第15章 その他環境省令で定める事項

15.1 配慮書についての関係地方公共団体の長の意見及び一般の意見の概要、並びに、事業者の見解

(仮称) 国見風力発電事業に係る計画段階環境配慮書
に対する環境の保全の見地からの意見について

(仮称) 国見風力発電事業

図 15.2-11 配慮書段階と方法書段階の比較

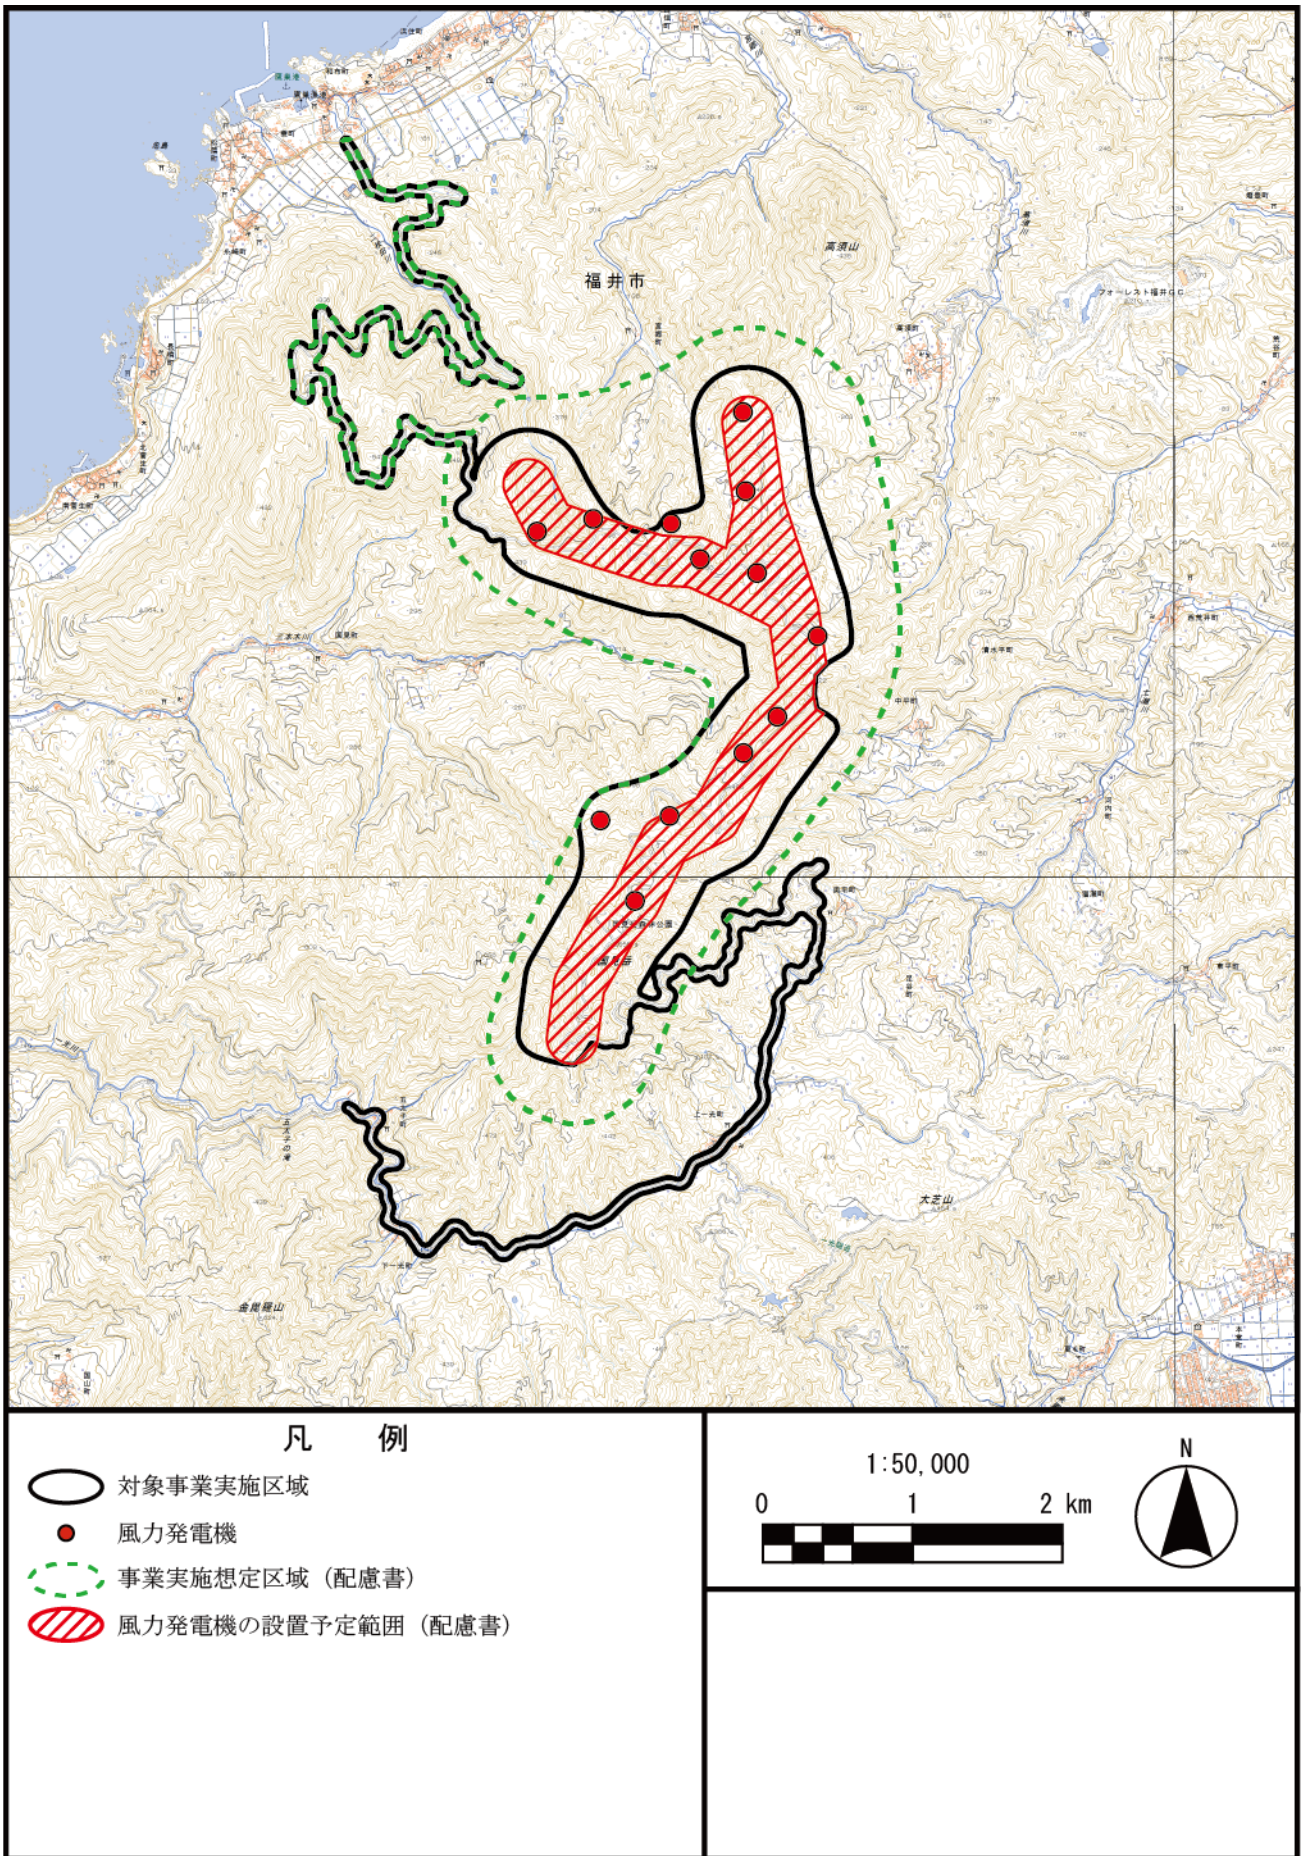
配慮書では、事業計画の熟度が低く、まずは風力発電機の設置範囲に主眼を置いて事業実施想定区域を設定した。しかし、配慮書提出以降の現地踏査を踏まえて風力発電機及び付随する施設（発電施設用地、資材運搬・取付・管理用道路、一時的な改変）の検討を進めた結果、以下のように変更することとした。

- ・騒音、低周波音及び風車の影については、風力発電機から距離が離れるほど影響が低減できることから、最寄りの住宅等から約0.8kmの離隔の確保を行った。
- ・砂防指定地、土砂災害警戒区域及び地すべり危険箇所を可能な限り対象事業実施区域から除外した。
- ・配慮書以降の現地踏査に基づき、風力発電機や工事用資材等の搬出入経路等、今後の事業計画において改変の可能性がある部分を対象事業実施区域に含めることとした。
- ・住宅等からの離隔の確保し、保安林を可能な限り除外するため、配慮書で示した風力発電機の設置予定範囲外に風力発電機の設置予定位置を検討することとした。
